# 発電用原子炉施設に係る特定機器の設計の 型式証明申請 設置許可基準規則への適合性について (第十六条関連)

2022.12.5  
日立造船株式会社

### 3.指摘事項に対する回答：指摘事項（コメント）リスト

#### 指摘事項 No.1

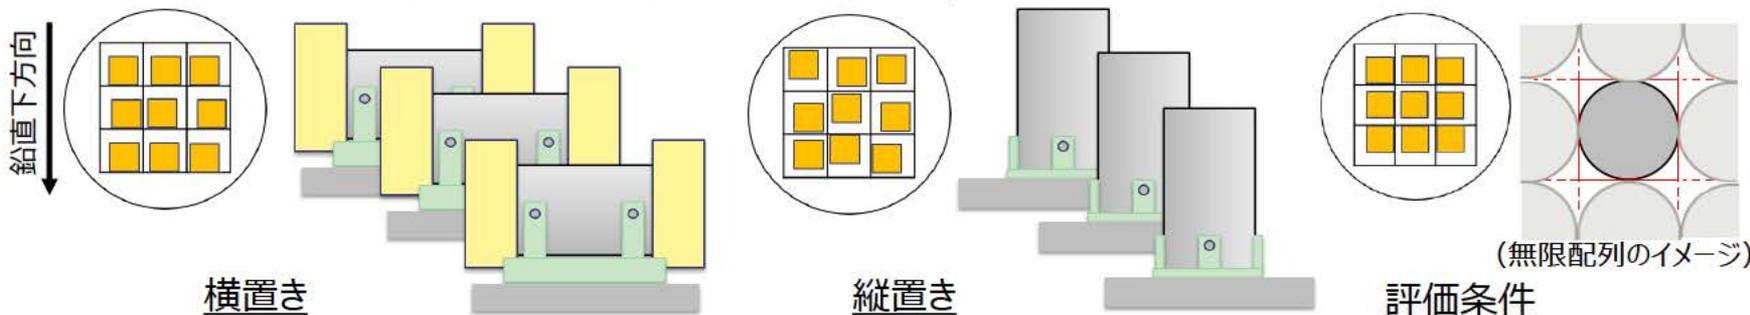
横置き(Hitz-B69型)と縦置き(Hitz-B52型)の違いによる安全機能の評価の違いについて、審査の中で詳細に説明すること。

#### (臨界防止機能に関する回答)

臨界防止機能の評価上影響を与える因子に対して、横置きと縦置きでは次のような違いが想定される。評価条件としてはいずれに対しても保守的に評価する条件を設定するため、臨界防止機能の評価において違いはない。

因子	横置き (Hitz-B69型)	縦置き (Hitz-B52型)	評価条件 (横置き・縦置き共通)
燃料集合体の偏り	鉛直下方向への偏り	特定の方向への偏りなし	中心偏向配置 (保守的な条件)
キャスク相互の中性子干渉	横置き状態で水平方向のみに所定の間隔※1で有限配列	縦置き状態で水平方向のみに所定の間隔で有限配列	キャスク (底板から二次蓋まで) に外接する領域でモデル化し、境界を完全反射とする (キャスク同士が近接した状態で無限配列、周囲からの反射も包絡)
周囲の構造物からの中性子反射	(例) ・キャスク径方向に近接する床からの反射 ・貯蔵用緩衝体からの反射	(例) キャスク底部の貯蔵架台及び床からの反射
